東海再処理施設の安全対策に係る廃止措置計画認可変更申請対応について

令和2年9月17日
再処理廃止措置技術開発センター

○ 令和2年9月17日 面談の論点

廃止措置計画変更認可申請書(LWTF)の一部補正について

別図-2 硝酸根分解設備の系統

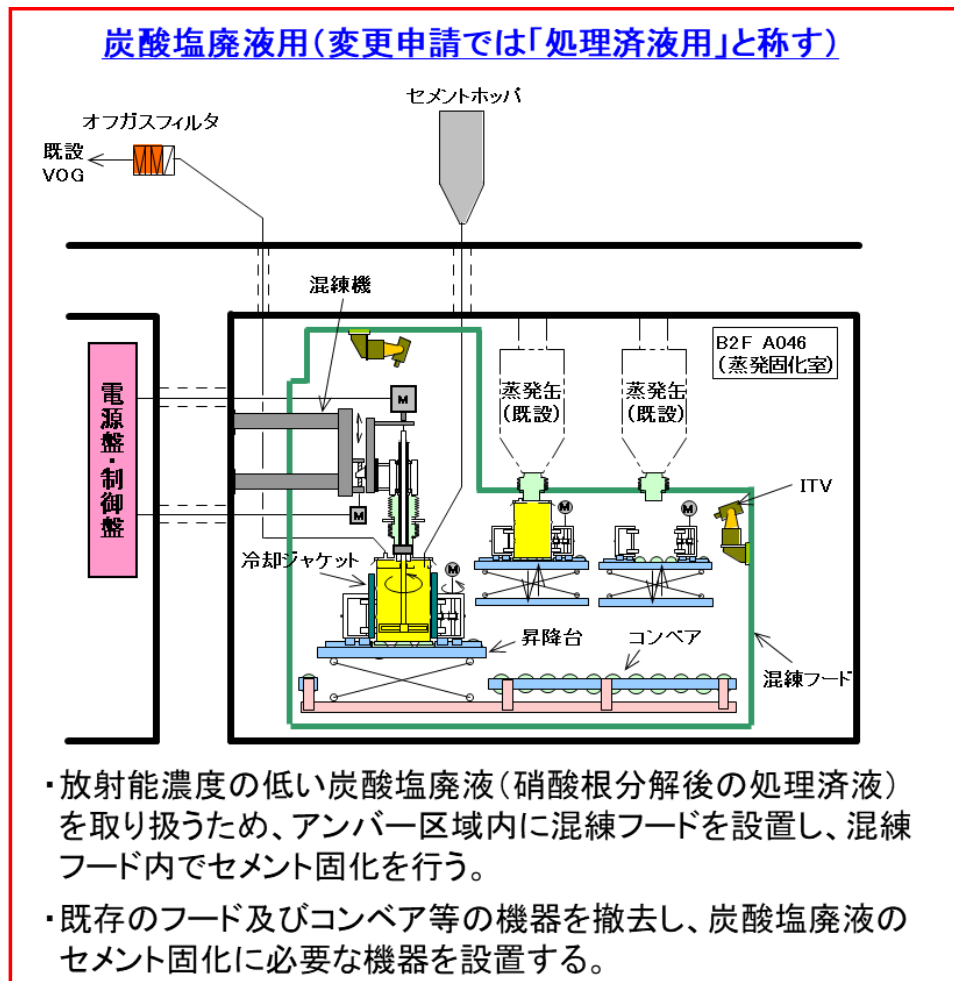
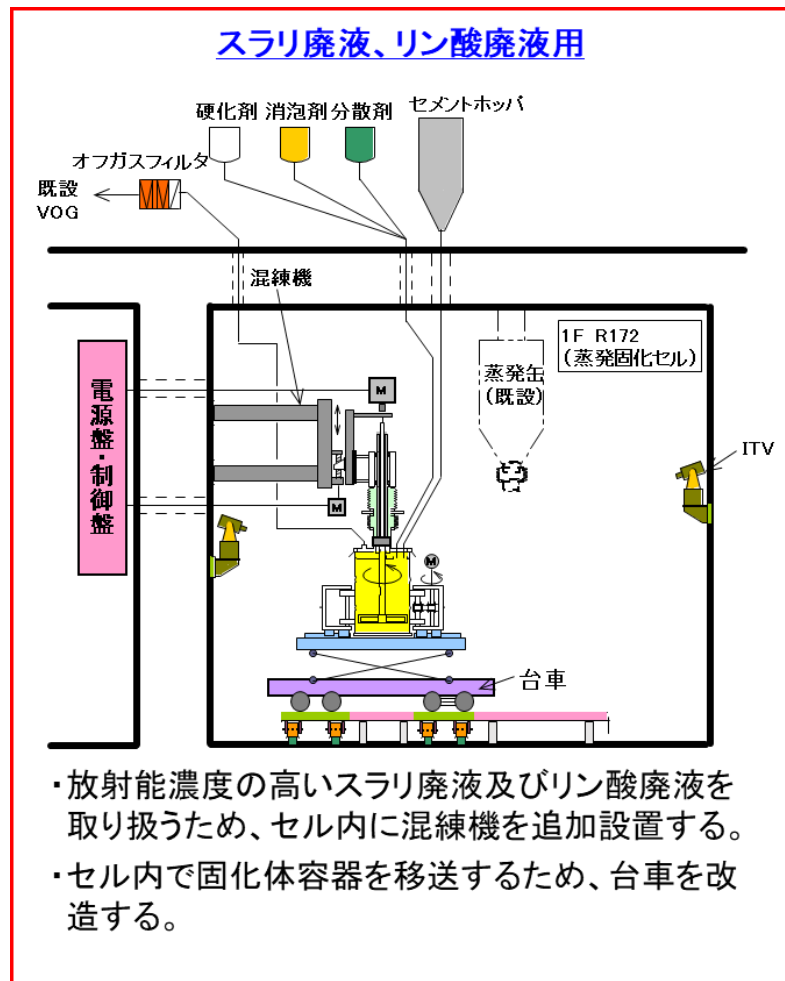
- ①圧縮空気の供給、炭酸ガスの吹き込みとあるが、実現可能なものか。
(ビーカー規模なら問題ないが、反応槽が大きくなると均一化に時間を要する。)
- ②火災等による損傷の防止について、ヒドラジンの過剰供給防止のためのインターロック設置については申請書への記載がないため、記載すること。
- ③水素が発生した場合でも滞留しないようにとあるが、水素濃度管理の基準は何か説明すること。
- ④排風機の位置付けについて説明すること。(安全機能を有する施設と思われる。)
排風機停止時の影響について説明すること。また、何故2系統設けているのか説明すること。
- ⑤性能維持施設としてのLWTFの位置付けを明確にすること。
(設備名称、検査内容、要求される機能、維持すべき期間)
LWTFについては、今後性能維持施設としての詳細を定めるとしているが、現時点でも維持すべき性能や維持すべき期間は明確にしておく必要があると考え
ため、性能維持施設としての記載を求める。
- ⑥材料及び構造について、「安全性を確保する上で重要なもの」とは何か、申請書にも記載がないため明確にすること。
- ⑦LWTFの耐震分類上の位置付けについて説明すること。(どのような設備がB、Cクラスなのかとその理由)(セメント固化設備と共通)
- ⑧アンモニア分解設備を設置することの必要性について説明すること。
- ⑨アンモニア分解槽では、副生成物のアンモニアが出るとあるが、PNCレポートでは硝酸アンモニウム生成についての記載がある。今回は積極的に硝酸アンモニウムを生成してしまうことになるのではないか。
また、本日の説明では試験規模から実規模への適用が可能であるとの説明であったが、試験規模から実規模への適用が可能であることを示す技術的資料を用いて、説明すること。
- ⑩ろ過時の吸着剤に何を使っているのか説明すること。有機系のPAN(ポリアクリルニトリル)だとすると、これ自体の廃棄に問題があると思われるため。(アクリルは焼却するとシアンが発生するため。) また、吸着剤が廃棄物となった際

3.1 設備の構成（別図－1、別図－2 参照）

(1) 硝酸根分解設備の構成

硝酸根分解設備は、主に受入槽、分解槽、アンモニア分離槽、転換槽により構成される。受入槽、アンモニア分離槽、転換槽は転換処理室（アンバー区域）に、分解槽は分解処理室（アンバー区域）に設置する。これらの設置場所の区域区分については、硝酸根分解設備設置後における設置場所の線量率が、設置前の区域区分レベルの範囲内に収まることから区域区分に変更はない（別表－1 参照）。

ろ過・吸着設備（沈澱・ろ過、イオン交換）にて分離した比較的放射能濃度の低い硝酸塩廃液（ろ液）を受入槽に受け入れる。その後、硝酸塩廃液を分解槽に送り、触媒（Pd-Cu 活性炭担持触媒）と還元剤（ヒドラジン）を用いて廃液中の硝酸ナトリウムを主に水酸化ナトリウム及び窒素に分解する。この分解反応においては、触媒の劣化に伴い副生成物としてアンモニアが生成される。分解済みの廃液は、分解槽から分解液槽を経由してアンモニア分離槽へ送り、圧縮空気を吹き込んで気相中へアンモニアを追い出す。その後、廃液を転換槽へ送り、炭酸ガスを吹き込み、水酸化ナトリウムを炭酸ナトリウム（炭酸塩廃液）に転換する。炭酸塩廃液は、転換槽から既設の処理済液蒸発濃縮設備の蒸発缶へ送液する。

硝酸根分解設備の分解槽において、万一、硝酸根分解後に未反応のヒドラジンが溶液中に残存すると、触媒との共存下においてヒドラジンが自己分解して水素ガスが発生する。このため、ヒドラジンの過剰供給を防止するため、計器（積算流量計）やバルブを冗長化（二重化）し、ヒドラジン供給量制御系の単一故障による過剰投入を防止する。

なお、供給先の分解槽については、硝酸根分解用槽類換気設備に接続され、常時換気していることから、万一、水素ガスが発生した場合でも滞留することはない。

別図-3 セメント固化設備の設置

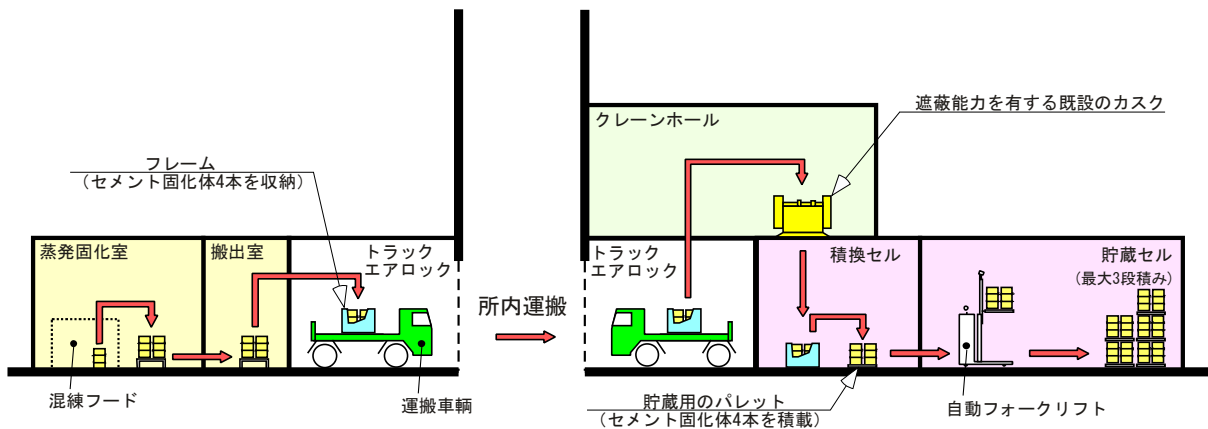
- ①セメントは反応時に発熱を伴うと思われるが、発熱の影響について説明すること。
- ②放射性濃度低と高で設備に相違はあるのか。(硝酸根分解設備と共通)
- ③既存のセルの閉じ込め機能に影響を与えない設計とあるが、影響を与える設計としないのは何故か説明すること。
- ④混練フードをアンバー区域に設ける理由について説明すること。

炭酸塩廃液のセメント固化に当たっては、セメント混練時にアンバー区域で密封されていない低放射性廃液を取り扱うことから、処理運転時における汚染の拡大を防止し、放射線業務従事者の内部被ばくの防護を図るため、混練機を含むセメント固化設備を混練フードで囲う設計としている。

- 放射能濃度の高低により、設備を設置する区域に違いはあるが、設備を構成する機器、容器及び配管等に構造的な違いはない。
- セメント混練機にはバグフィルタを介して既設の槽類換気設備に接続する機構を設ける。

別図－4 LWTF で製作するセメント固化体の AS2 への運搬と貯蔵方法の概要

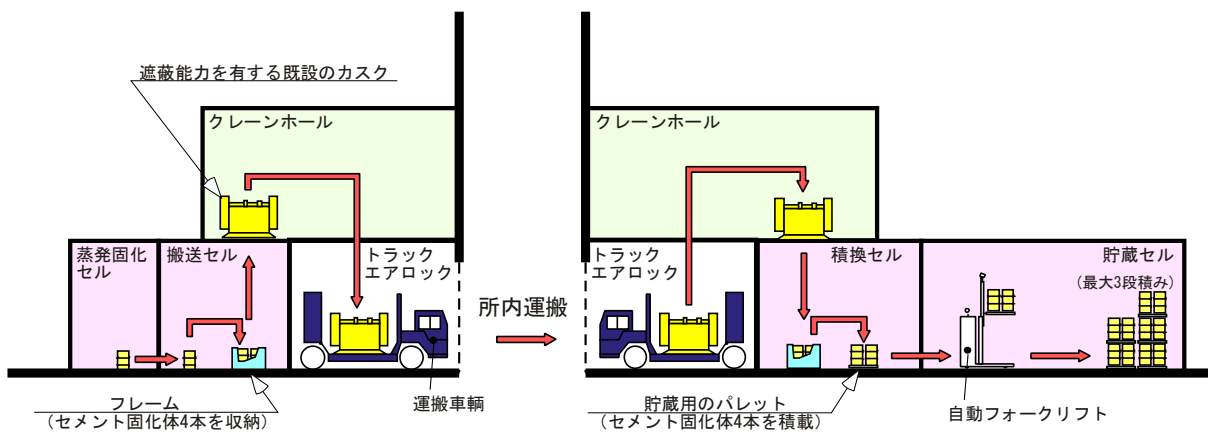
- ①現在の廃液量と今後発生する廃液量を踏まえた上で、廃止措置計画とも整合の取れた設計となっているか説明すること。
- ②LWTFからAS2(第二アスファルト固化体貯蔵施設)への運搬方法について、申請書に記載がないため説明すること。また、AS2施設での貯蔵方法について説明すること。

(2) 貯蔵施設への運搬と貯蔵方法について（別図－4 参照）

別図－1 ビーカースケール試験の試験装置

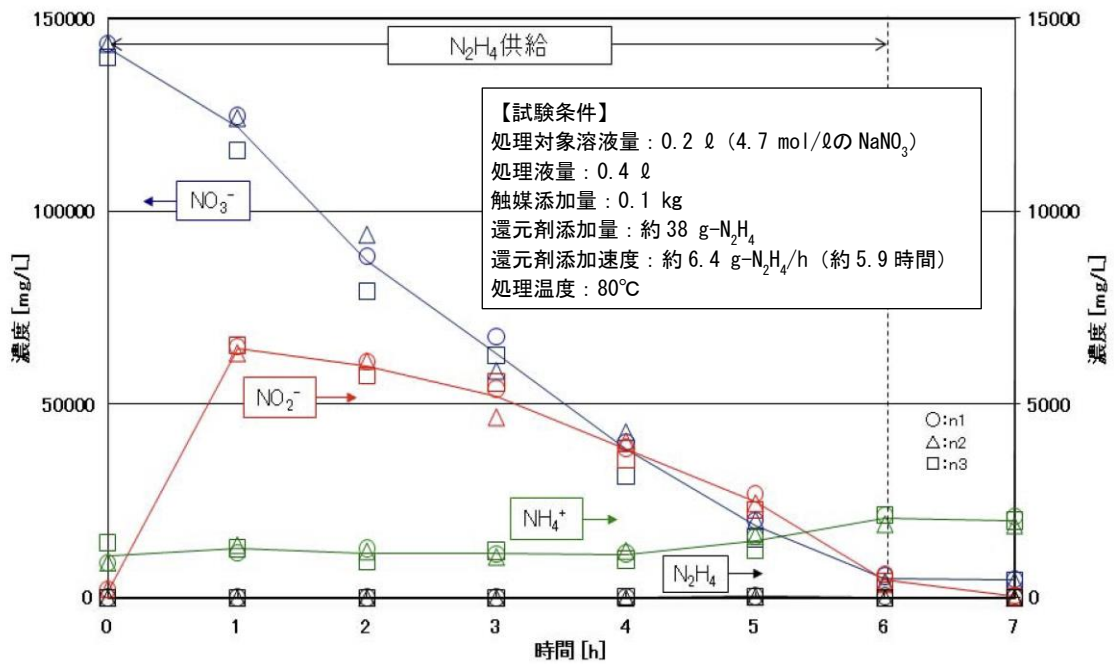
- ・ 硝酸根分解設備を設置する理由。技術的成立性。
- ・ 硝酸根分解設備の設置は他の一般化学産業の方法も検討した上でのものか。
- ・ 廃止措置上のメリット・デメリット(蒸発固化方式からセメント固化方式に変更

触媒/還元剤法について、下記のコールド試験（ビーカースケール試験及び工学規模試験）を実施し、実機へ適用可能であることを確認している。

試験装置 (試験規模)	試験目的	試験内容	試験結果
ビーカースケール試験	ビーカー試験装置 (処理液量 0.2 ℓ)	実機の硝酸塩廃液に含まれる硝酸根が水酸化ナトリウムへ分解できることを確認する。	硝酸塩廃液を模擬した 4.7 mol/ℓ 硝酸ナトリウム溶液に対して、還元剤、触媒を用いて分解処理を行い、溶液中の化学種濃度の経時変化から、硝酸根（硝酸イオン）の分解率が実機の目標値である 90%以上であることを確認する。	硝酸根（硝酸イオン）の分解率は 96%
工学規模試験	ビーカースケール試験から 100 倍にスケールアップした工学規模の試験装置 (処理液量 20 ℓ)			硝酸根（硝酸イオン）の分解率は 100%

ビーカースケール試験及び工学規模試験の試験結果から、スケールアップした影響はなく、模擬廃液と還元剤・触媒の攪拌が十分になされており、硝酸根の分解率が実機での目標値である 90%以上となることを確認した。これにより、実機へスケールアップしても問題なく処理できると判断している。

別図－3 スラリ廃液のセメント固化試験結果（ビーカースケール試験）

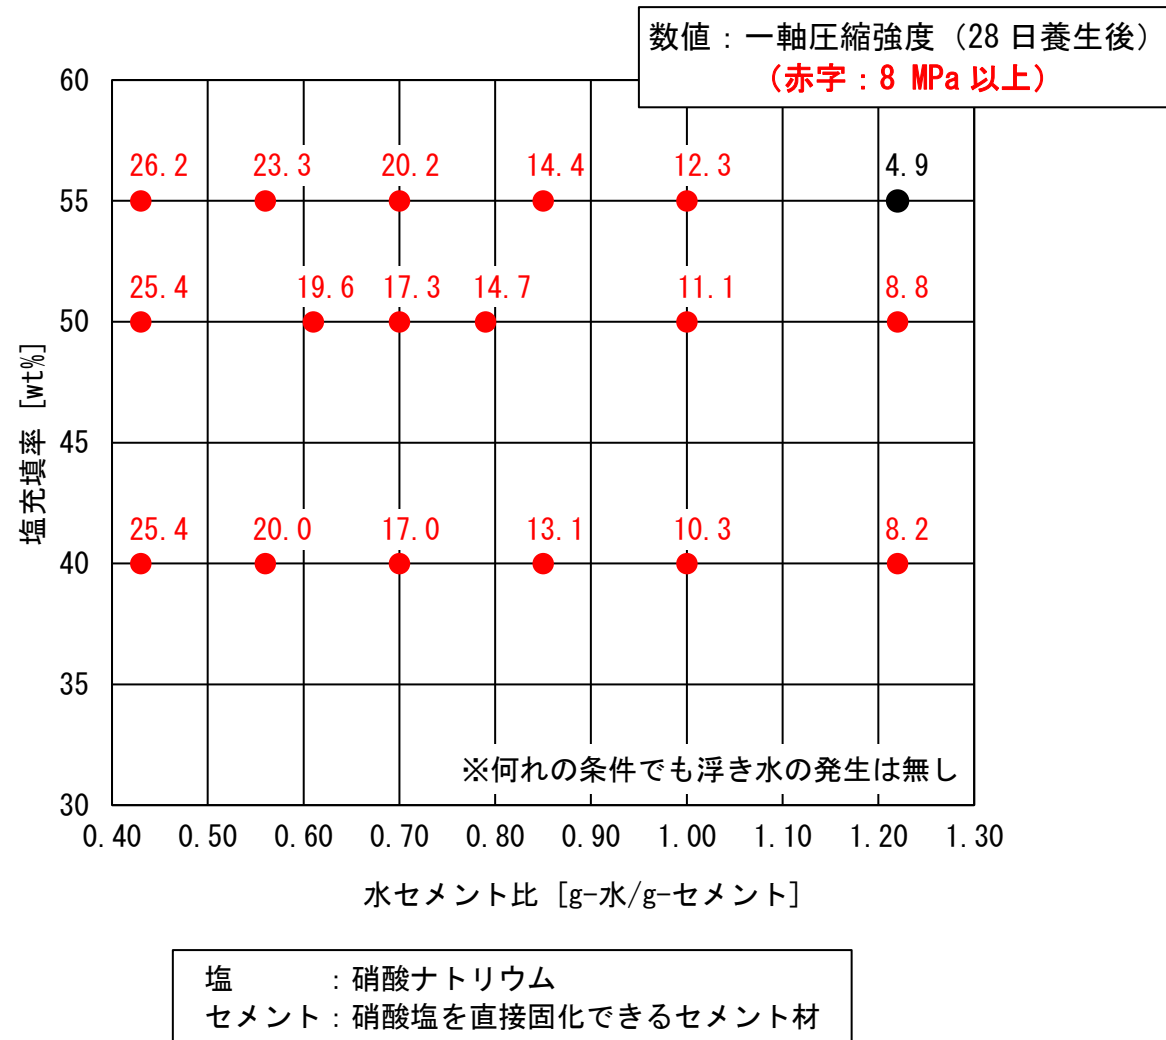
- ・インドラムミキシング形式を採用するとあるが、過去のトラブル事例を踏まえた上での設計となっているのか。
- ・水とセメントの反応において、水が少ないと混練できず、水は多めに入れる必要があるが、この場合余った水がドラム缶内で浮いてきてしまう事象があるが、問題なく固化体の製作ができるのか。

ビーカースケール試験のうち、硝酸ナトリウム溶液を用いた試験では、塩充填率：40～55 wt%、W/C：0.43～1.22の範囲で試験を行い、全ての条件で、固化体に浮き水は発生せず、塩充填率：55 wt%、W/C：1.22を除く条件で、一軸圧縮強度が8MPa以上となることが分かった(別図－3参照)。また、実際のスラリ廃液を模擬した溶液を用いた試験では、塩充填率：55wt%、W/C：0.87の条件で、浮き水は発生せず、一軸圧縮強度が8 MPa以上となることが分かった。
